Tillaga um lækkun hámarkshraða á Djúpavogsvegi 98-01

Meðfylgjandi er tillaga þjónustudeildar um lækkun hámarkshraða á Djúpavogsvegi 98-01. Um er að ræða lækkun hámarkshraða úr 90 km/klst í 70 km/klst á vegi 98-01, frá stöð 440 að stöð 680. Í stöð 680 á sama vegi lækkar hámarkshraði í 40 km/klst. Þéttbýlismerki D12.11 og D12.21 verða einnig sett upp í stöð 680. Í stöð 740 er gagnvirkt hraðaskilti „Þinn hraði“. Sjá mynd 1

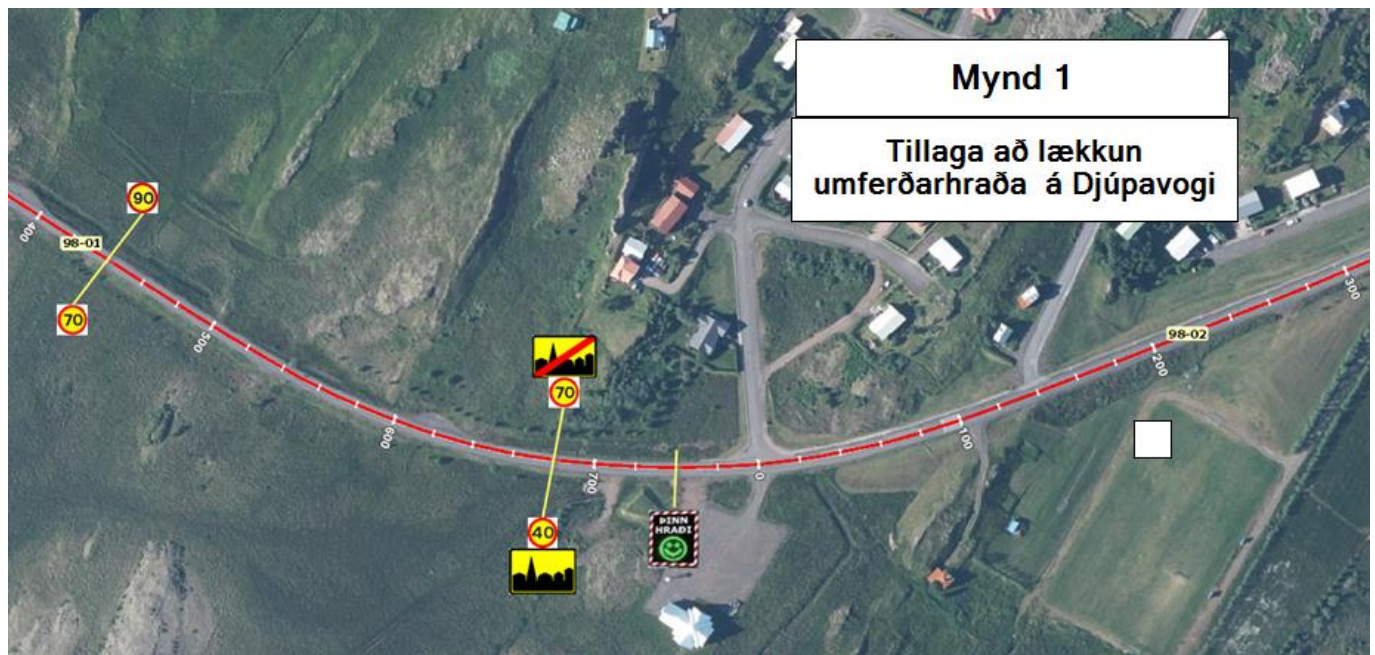
Eitt atriði: Tók eftir að það stóð að það ætti að setja gagnvirkt hraðaskilti en það er þegar komið upp.
